WYJAŚNIENIE/ZMIANA TREŚCI SPECYFIKACJI WARUNKÓW ZAMÓWIENIA

Dotyczy: przetargu nieograniczonego na renowację rurociągu osadu przefermentowanego na Oczyszczalni Ścieków w Białymstoku
Nr ref. sprawy: RZ/RI/PO/160/2025

ZAŁĄCZNIK NR 1

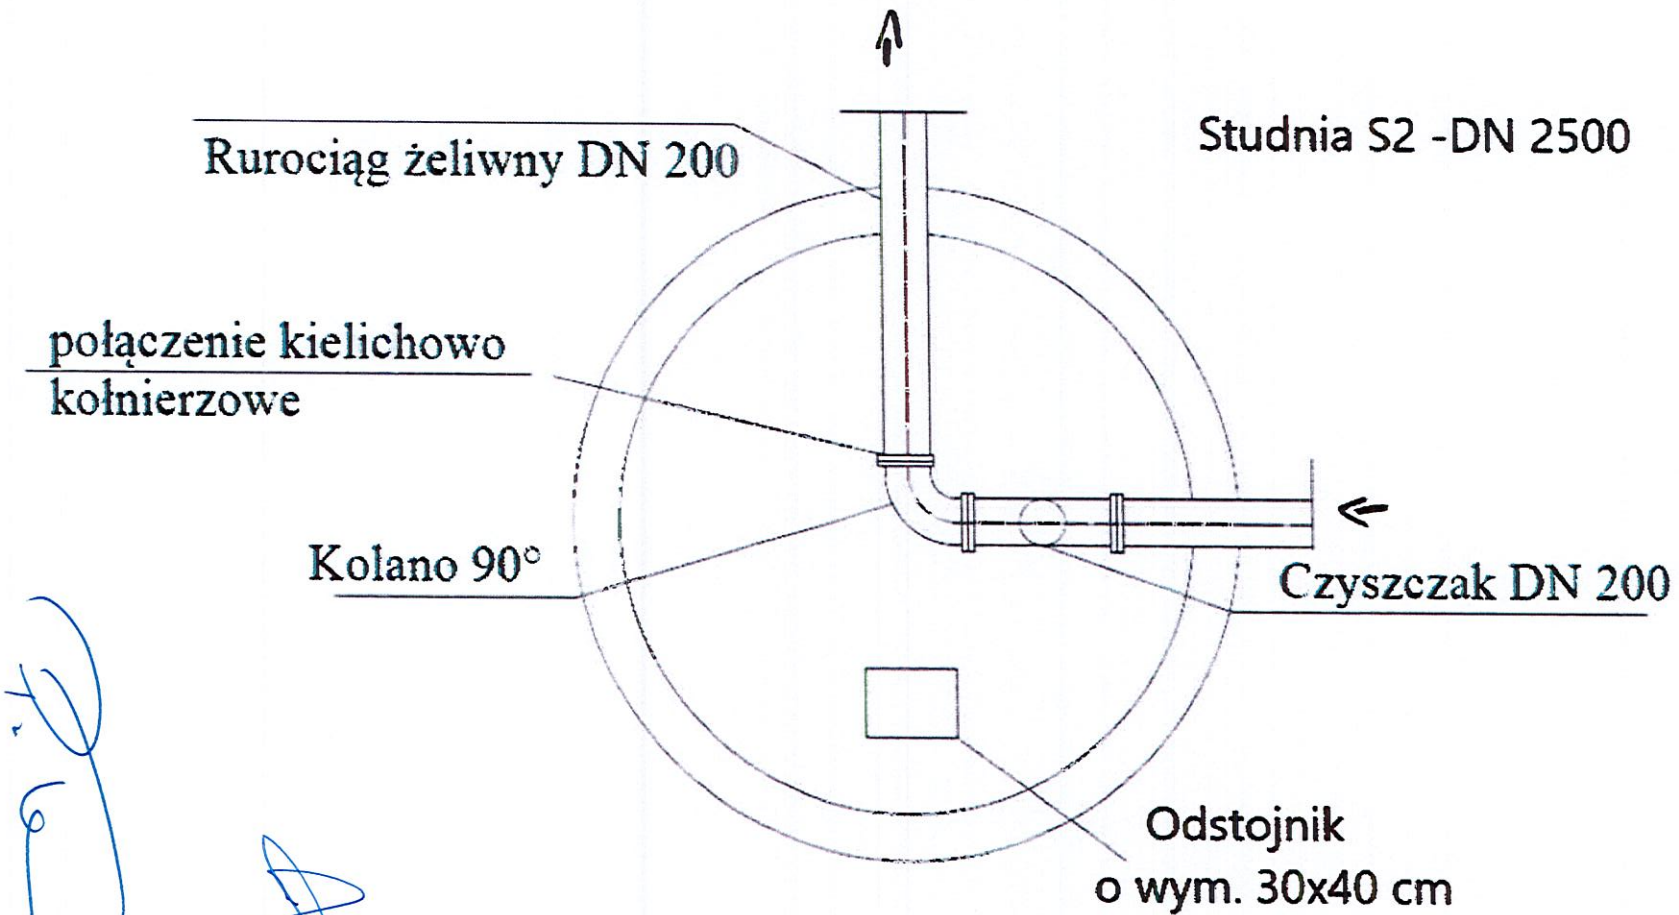
PYTANIE 3:
Czy Zamawiający wyrazi zgodę na zmianę miejsce instalacji czyszczaka – ze studni S3 na studnię S2 o średnicy dn2500? Studnia S3 znajduje się blisko jezdni

asfaltowej – realizacja w tym miejscu dużych prac ziemnych spowoduje konieczność odbudowy jezdni asfaltowej w warunkach zimowych, co nie będzie możliwe oraz podniesie koszty inwestycji.

Zamawiający wyraża zgodę na zmianę usytuowania czyszczaka ze studni S3 do studni S2 lecz w tym wypadku wielkość studni S2 wynosi DN 2500. Lokalizacja czyszczaka w nowej studni S2 została pokazana w załączniku nr 1 do wyjaśnień. Dodatkowo w nowej studni S2 DN 2500 Zamawiający wymaga zamontowania dwóch włazów żeliwnych o średnicy min. 600 mm. W związku z zamianą umiejscowienia czyszczaka Zamawiający rezygnuje z wykonania studni S3 zastępując ją wykopem tymczasowym i po wykonanej renowacji wstawieniu w to miejsce trójnika i dwóch zasuw oraz odtworzeniu nawierzchni do stanu pierwotnego.
W związku z ww. zmianą Zamawiający rezygnuje z wykonania Studni S1 zastępując ją wykopem tymczasowym i po wykonanej renowacji wstawieniu kolana segmentowego oraz odtworzeniu terenu do stanu pierwotnego.
